**MEMORÁNDUM N°014**

**MAT. : Solicita Medida Provisional que indica**

**FECHA : 10 de abril de 2019**

1.- Que, con fecha 4 de abril del presente año, se realizó la actividad de fiscalización por denuncia a la Unidad Fiscalizable "Vertedero Dicham". Dicha unidad está regulada por las Resoluciones de Calificación Ambiental RCA N°548/2007 y RCA N° 436/2010 de la Comisión Regional del Medio Ambiente Los Lagos, que calificó favorablemente las Declaraciones de Impacto Ambiental del Proyecto "Vertedero Industrial Controlado Dicham" y "Modificación Vertedero Dicham" respectivamente, y cuyo titular es el Sr. Fernando Patricio Hernández Díaz

Imagen N°3: imagen de Google Earth permite visualizar la totalidad del predio ocupado por el Sr. Hernandez, lo que incluye vertedero, acopio de plásticos y extracción de áridos.

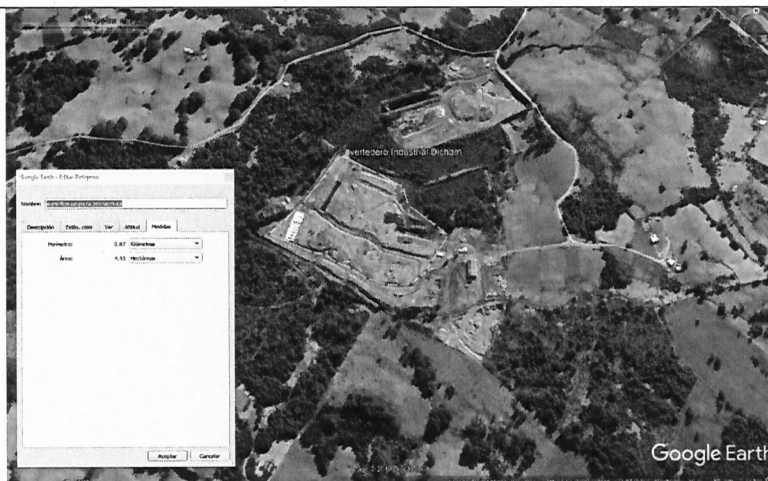
#### 4.1.- El titular ha superado la superficie establecida en la RCA N° 436/2010. (lo resaltado es nuestro)

Lo anterior queda constatado con la presentación a continuación de imágenes extraídas del Google Earth, más el peritaje realizado en terreno, donde se realizó un recorrido georreferenciando de varios puntos, a través de la canalización de aguas lluvias, con lo es posible determinar que la superficie predial que involucra el proyecto corresponde a 6.99 há.

Imagen N°6: Ubicación de dercho de aprovechamiento Agua Superficial, estero sin nombre, aprox. 1 km del vertedero.	Imagen N°7: Ubicación derecho de Agua subterránea. Aprox a 600 mts del vertedero.
--	---

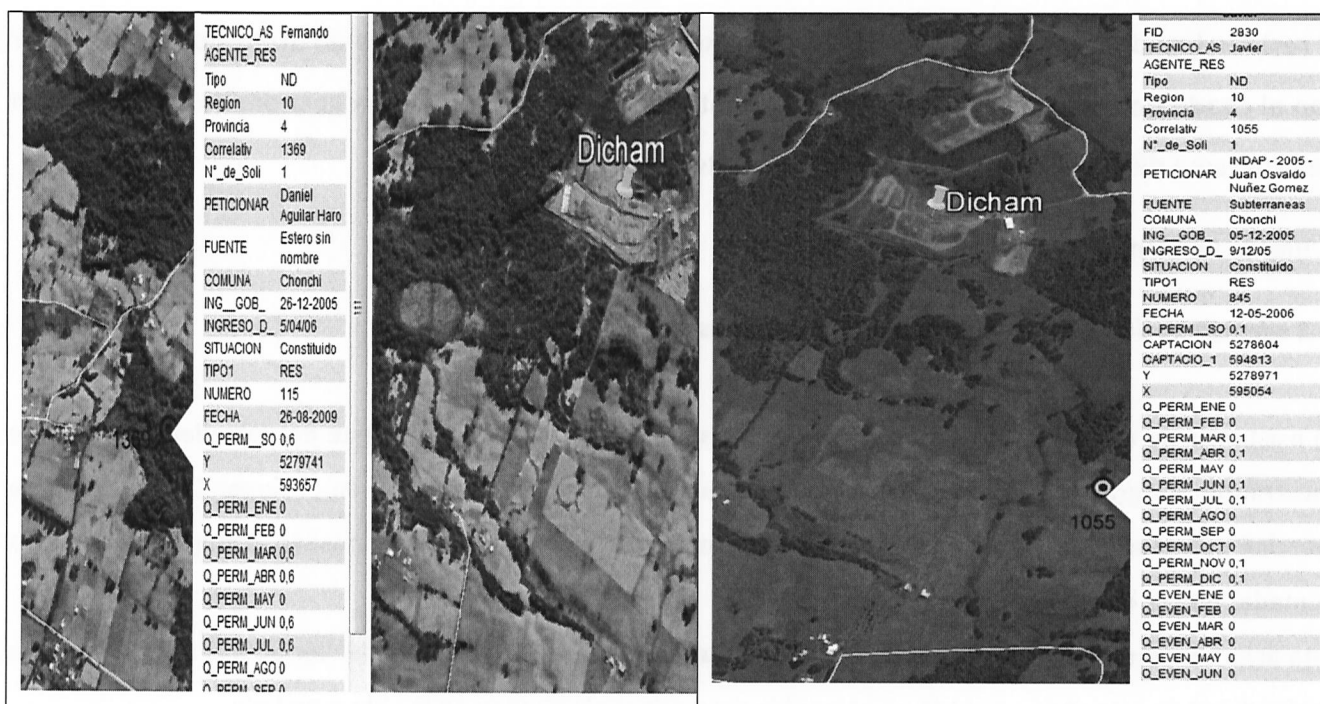
Mantener la actual situación de operación del vertedero con la respectiva generación de lixiviados y escurrimiento de estos, **provoca un riesgo de contaminación a las napas subterráneas del sector y a cursos de aguas superficiales.**

Por otro lado, existen en un radio de aproximadamente 1 kilómetros desde el frente activo del vertedero dos (2) derechos de aprovechamiento de aguas, una de ellas subterráneas y otra superficial en un estero sin nombre. Lo anterior es de suma relevancia pues existiría un riesgo potencial de contaminación de estas aguas.

Respecto de la Hidrogeología del sector, la ubicación actual del sitio de disposición final de la comuna de Chonchi se encuentra en las coordenadas 18G, 594816.00 m E y 5279737.00 m S (WGS-84). Según el catastro de derechos de agua de la Dirección General de Aguas de la Región de Los Lagos, aparece aguas abajo del Vertedero un derecho consuntivo de un estero sin nombre a una distancia de aproximadamente 1 km, y un derecho de agua subterránea en una distancia de al menos 600 mts., los cuales potencialmente podrían verse afectados por una posible contaminación.

6.1. Revisar, contener y controlar todas las descargas de los líquidos lixiviados (crudos o mezclados con aguas lluvias) en particular en aquellas zonas en el lado oeste del vertedero, ya sea hacia predios vecinos, canales de evacuación de aguas lluvias, y a cursos de agua producidos por aguas lluvias, lo anterior en un plazo no superior a los 12 días hábiles contados desde la notificación de la presente Resolución. Para verificar lo anterior, se deberá presentar un reporte detallado y exhaustivo de la implementación de los mecanismos de control, que incluyan fotografías fechada y georreferenciadas que muestren las acciones y el estado final de los sectores controlados. Dichas fotografías deberán dar cuenta de todos los frentes de descargas, que muestre la acción o mecanismo de control de las mismas, y su efectividad en cuanto a que impidan el escurrimiento hacia los canales de agua lluvia o predios vecinos.

6.3. Presentar en un plazo de 12 días hábiles contados desde la notificación de la presente Resolución, una propuesta de Programa de Monitoreo, que comprometa la ejecución de un plan de mediciones de la calidad de las aguas subterráneas para lo cual deberán presentar al menos 2 puntos de monitoreos de pozos cercanos, uno de aguas arriba y otro aguas abajo del vertedero. Cabe señalar que dichos muestreos deberán ejecutarse por medio de una Entidad Técnica de Fiscalización Ambiental autorizada por esta Superintendencia.
